**ENQUETE PUBLIQUE UNIQUE RELATIVE A
UNE DEMANDE DE RECHERCHE D'UN SITE GEOTHERMIQUE
ET UNE AUTORISATION DE TRAVAUX MINIERS**

Paris 12^{ème} arrondissement

Enquête Publique du mercredi 7 juin 2017 au jeudi 6 juillet 2017

RAPPORT D'ENQUETE

Figure 5: Comparaison des hauteurs d'eau de la crue de 2016 à Paris-Austerlitz avec celles des grandes crues historiques. Source : DRIEE.

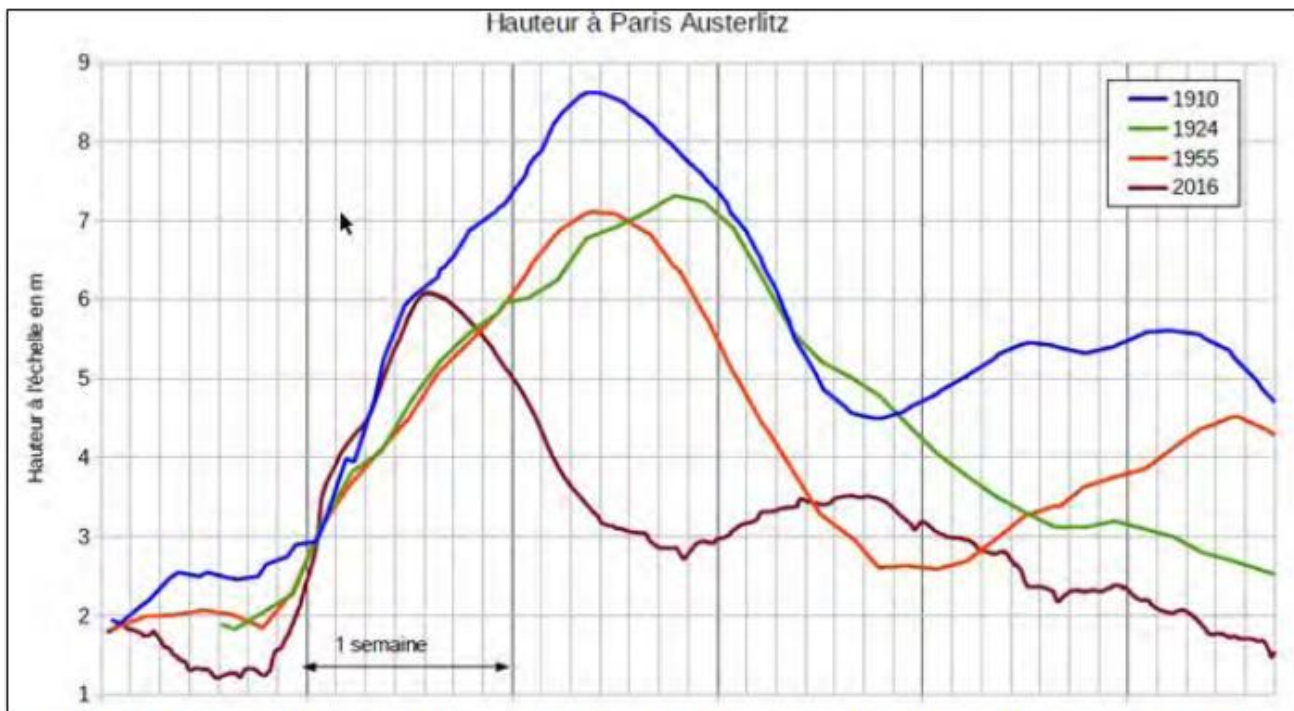
Toutefois, nous estimons que l'impact de cette crue de juin 2016 reste très certainement dans la variation de 3 m considérée dans notre dossier puisque son amplitude et surtout sa durée ont été vraisemblablement trop faibles pour que son effet se fasse sentir au niveau du projet.

Pour illustrer ce propos, le graphique suivant présente les différentes crues historiques de la Seine au pont d'Austerlitz :

Les crues de la Seine sont lentes : en 1910 (comme en 2016), la vitesse de montée des eaux était en moyenne de 50 cm par jour. La décrue s'étale dans le temps : le retour sous la côte d'alerte (env. 3 m) a pris entre 2 et 3 semaines en 2016 (cette décrue a duré 45 jours en 1910). La propagation d'une onde de crue est proportionnelle à sa durée et à son amplitude. Or, la crue de 2016 a duré tout juste 1 mois avec une amplitude relativement faible.
